核技术利用建设项目
中南大学湘雅三医院核技术利用扩建项目
环境影响报告表

(报批稿)

修改清单说明

图 10-1 影像楼 DSA 机房分区示意图

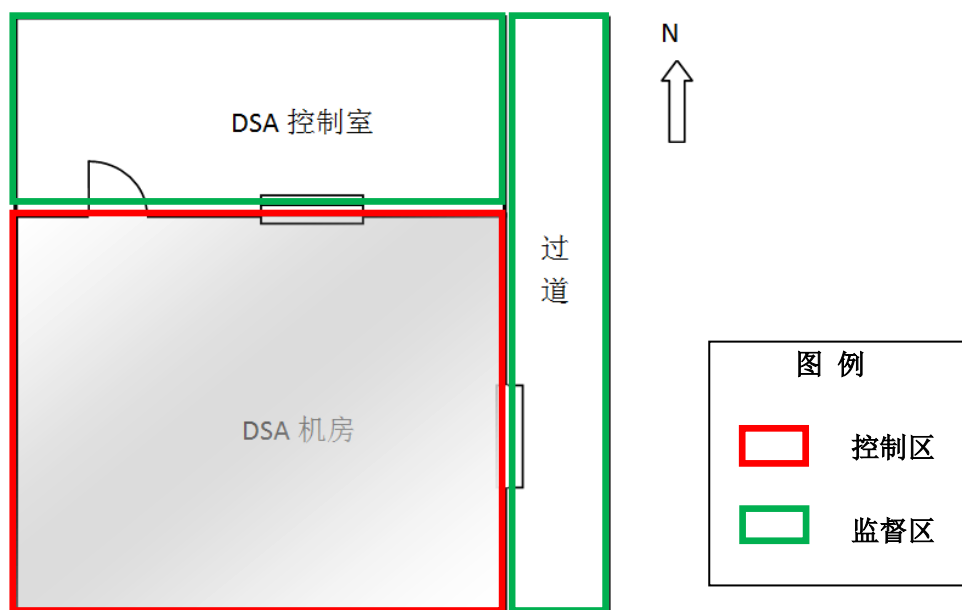
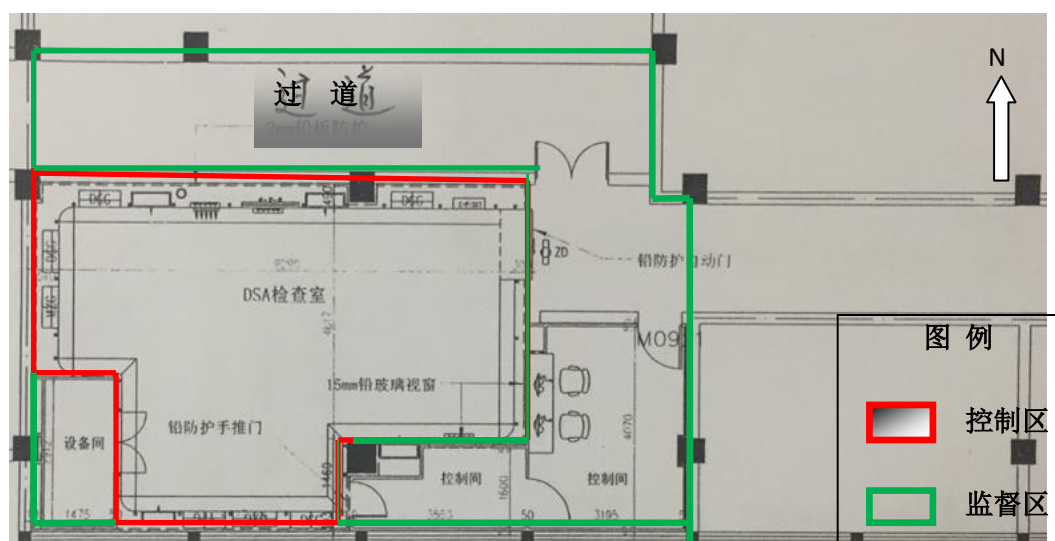
序号	评审意见	修改说明	修改位置
1	根据项目建设特点，按照以新带老原则，回顾性交待清楚存在的辐射防护问题	已核实	详见 P6、P7 下划线
2	补充辐射工作场所分区图，核实 DSA 机房楼上楼下监测点情况，完善监测计划一览表和环保竣工验收一览表。	已补充	详见图 10-1、10-2， P27、P28，表 12-1、 12-2
3	对医院辐射事故应急预案等辐射安全与防护管理制度文件进行评价，并提出修改完善的相关要求。	已修改	详见 P34
4	专家提出的其它意见	已修改	详见文中下划线
